INSTRUKCJA SERWISOWA

Anulowanie 5-cio letniego okresu wymiany przewodów paliwowych (teflonowych) w silnikach ROTAX® typ 912 (wszystkie wersje)

ATA System: 73-00-00 Układ paliwowy

Rys. 1
przewody paliwowe

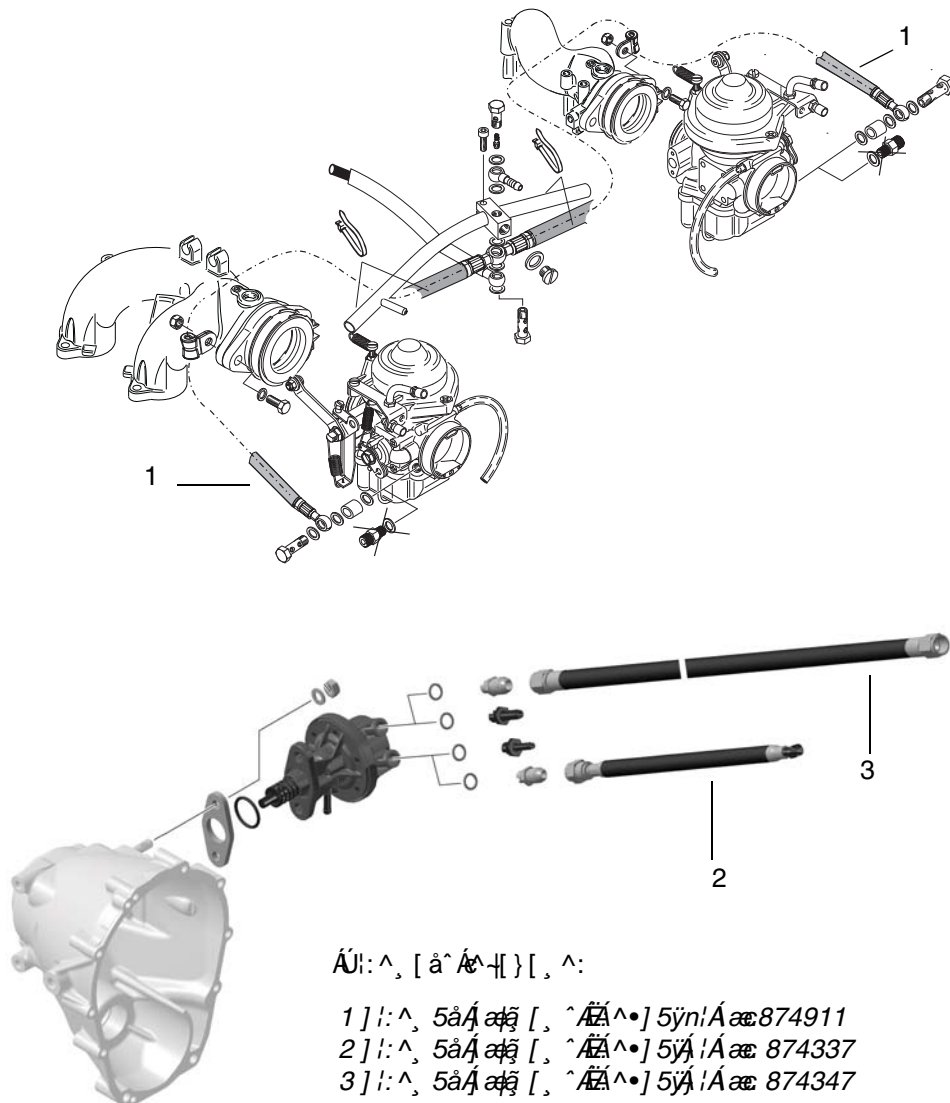
WSKAZÓWKA: Wszystkie zespoły przewodów paliwowych są w jasny sposób oznaczone numerem fabrycznym i katalogowym podanymi na opasce.
